改善箇所説明図

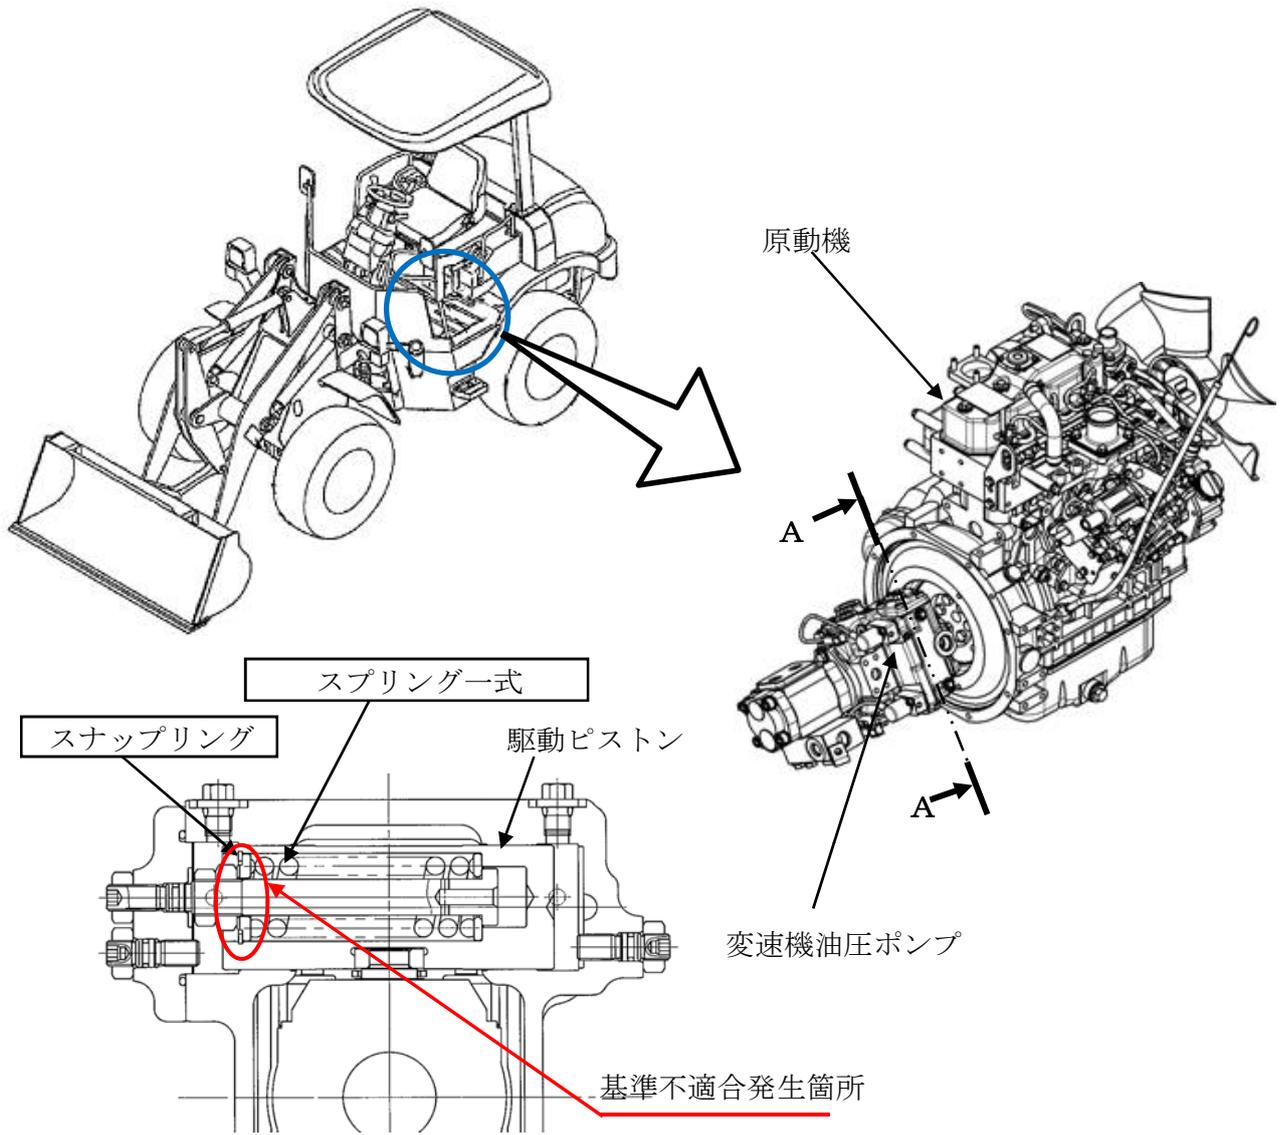
変速機の油圧ポンプにおいて、車両の前後進を切り替える駆動ピストンのスナップリング取り付け溝部に加工不良があるため、当該スナップリングが折損するものがある。そのため、操作レバーを後退から中立に操作しても駆動ピストンが切り替わらず、車両が後進するおそれがある。

全車両、スナップリング及びスプリンジャー式を対策品に交換する。

変速機用油圧ポンプに白ペイントを塗布する。
